# S.S. 51 "di Alemagna" Provincia di Belluno

### Attraversamento dell'abitato di Valle di Cadore

## CANTIERIZZAZIONE PIANO DI UTILIZZO TERRE E ROCCE DA SCAVO AGGIORNAMENTO DEL PIANO DI UTILIZZO EX ART.15 DPR 120/17

CODICE PROGETTO		NOME FILE	REVISIONE	SCALA:
PROGETTO	LIV. PROG. ANNO N. PROG.	CODICE ELAB.		
MSVE14	E 2101	T00CA00CANRE01	A	-
A	Prima emissione	04.2024	VERALDI	DI PRETE
REV.	DESCRIZIONE	DATA	REDATTO	VERIFICATO
				APPROVATO

**Figura 2-1 Progetto Costruttivo (verde) progetto esecutivo (Rosso)**

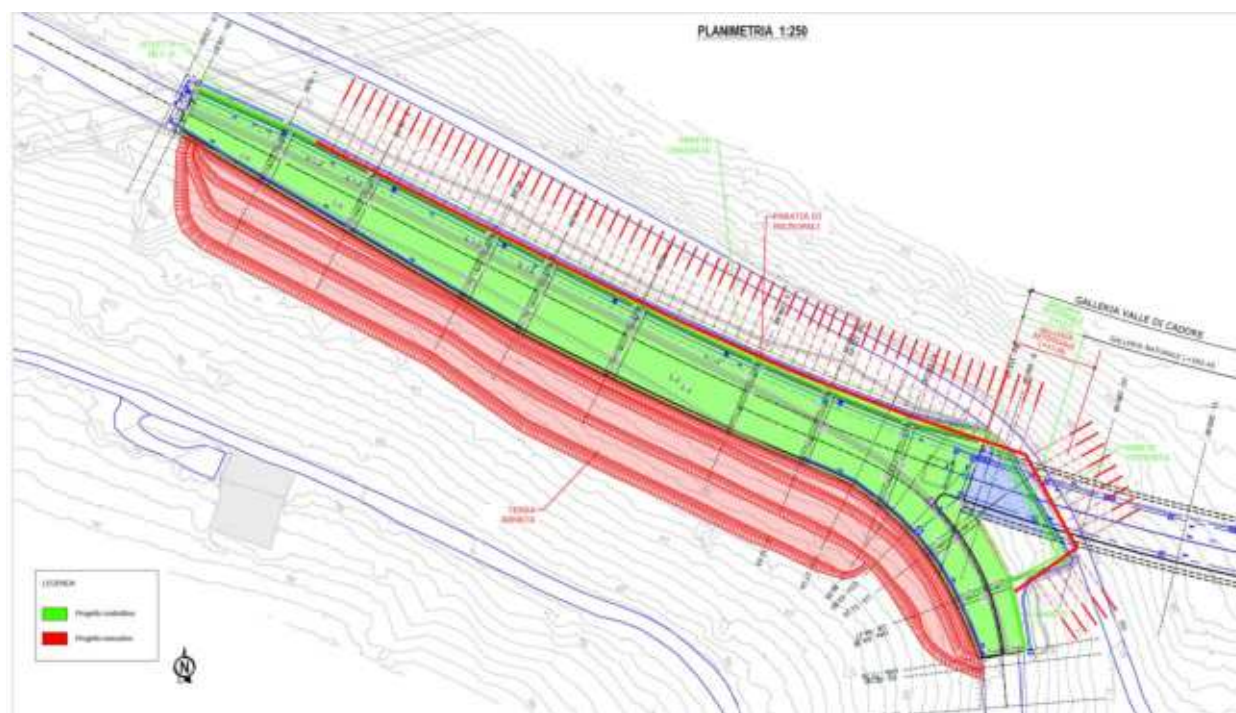
Punto di partenza del presente aggiornamento è stato il PUT approvato in fase di Progetto Esecutivo, rispetto al quale sono state operate alcune modifiche locali alle opere di approccio alla galleria di Valle Est che possono essere ricondotte a tre macro-interventi di seguito descritti

con l'eliminazione delle terre armate ed una conseguente rimodulazione dell'ingombro del sedime stradale come riportato nell'immagine seguente.

**Figura 2-3 Sezione tipo Parete Chiodata Progetto Costruttivo**

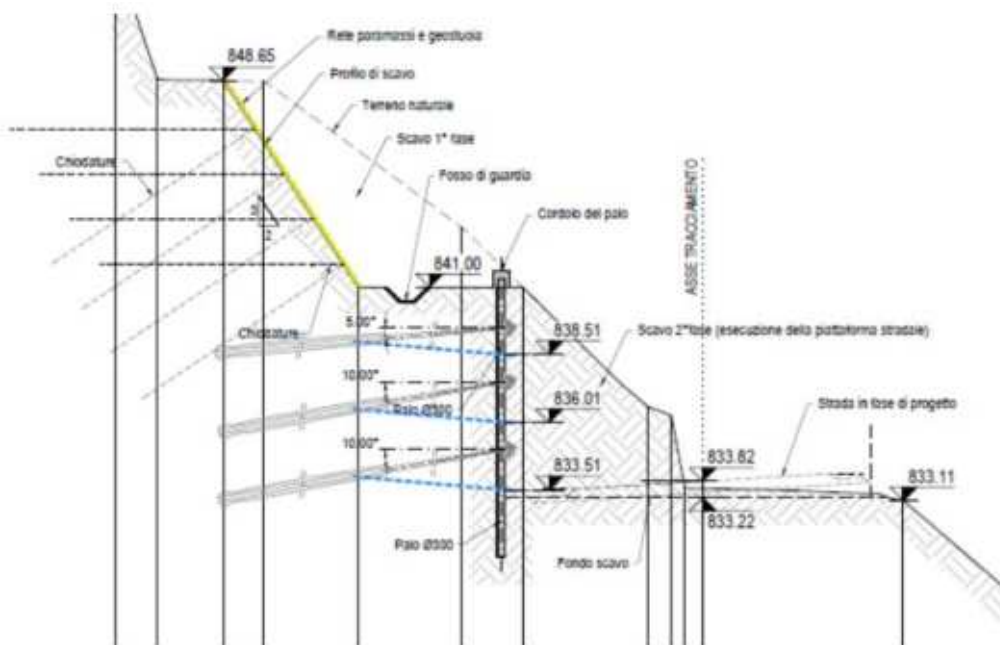
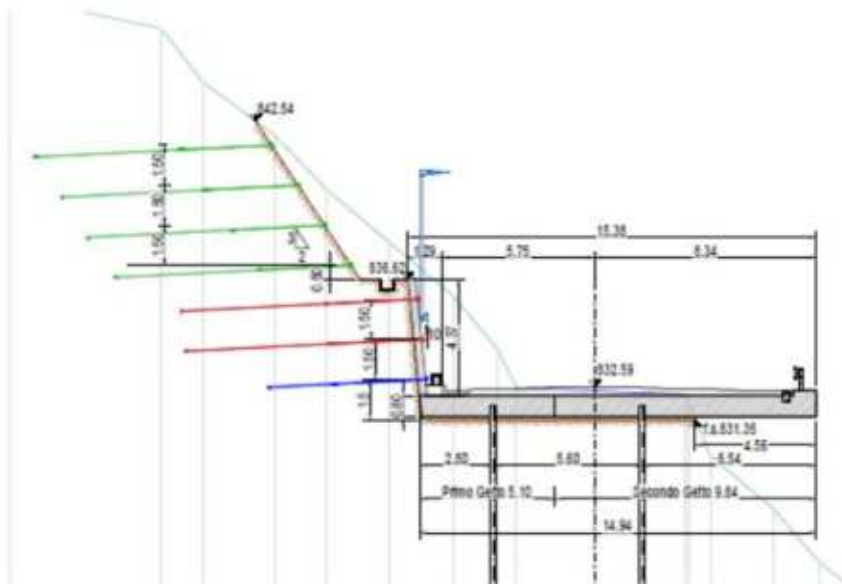
In Figura 2-2 è possibile osservare una sezione tipo della paratia con micropali del PE, mentre in Figura 2-3 è rappresentata una sezione tipo della parete chiodata del PC.

livello, il che renderebbe difficili le lavorazioni necessarie ed in luogo della quale è stata preferita una parete chiodata che ne migliora anche gli aspetti relativi alla sicurezza.

Figura 2-5 Particolare galleria artificiale planimetria generale PC

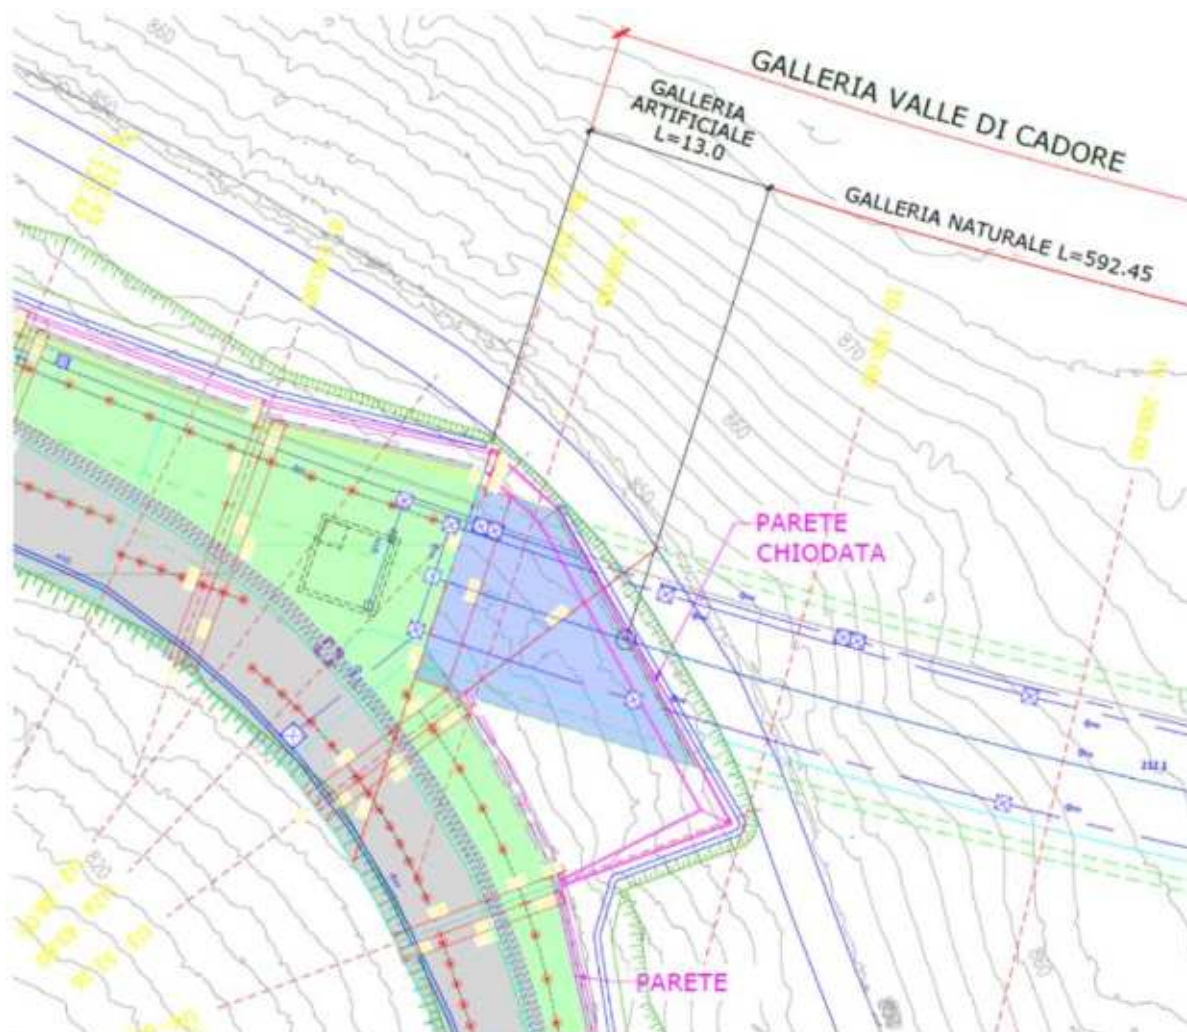
Come ultimo intervento migliorativo, il fronte di attacco della galleria naturale è stato arretrato di 4m. Al fine di consentire una più sicura realizzazione della parete chiodata ed anche per evitare la demolizione della pista ciclabile ed interferenze con il muro di sostegno esistente a monte della stessa, è stato modificato il fronte di attacco della galleria naturale, arretrandolo di 4m. In questo modo lo sviluppo della galleria artificiale passa da 17m a 13m, come visibile in Figura 2-5, senza tuttavia alterarne la sistemazione finale.
